Commission économique pour l'Europe**Comité des transports intérieurs****Forum mondial de l'harmonisation
des Règlements concernant les véhicules****170^e session**

Accord de 1958 :**Examen de projets d'amendements****à des Règlements existants, proposés par le GRSG****Proposition de complément 5 à la série 01 d'amendements
au Règlement n° 110 (Véhicules alimentés au GNC/GNL)****Communication du Groupe de travail des dispositions
générales de sécurité***

Complément 5 à la série 01 d'amendements au Règlement n° 110 (Véhicules alimentés au GNC/GNL)

Figure 1
Dimensions du réceptacle de remplissage

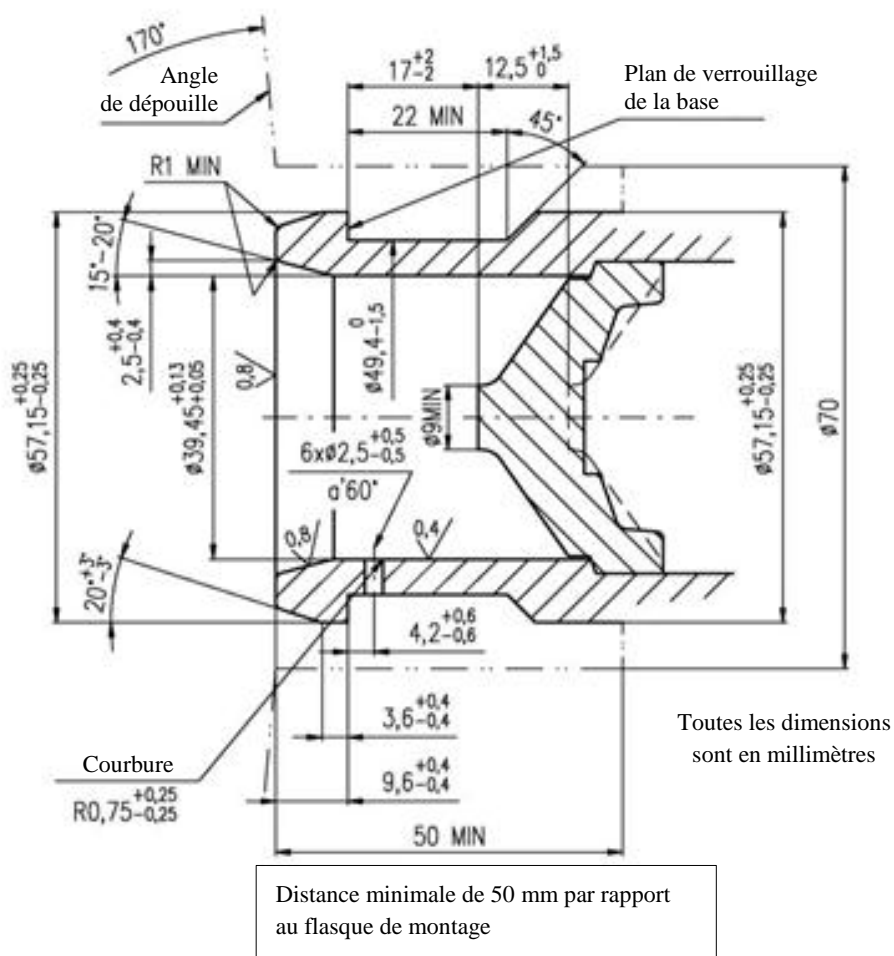
Ajouter deux nouveaux paragraphes, libellés comme suit :

« 4. Dimensions du réceptacle de remplissage GNL

4.1 La figure 1 montre les dimensions du réceptacle de remplissage GNL.
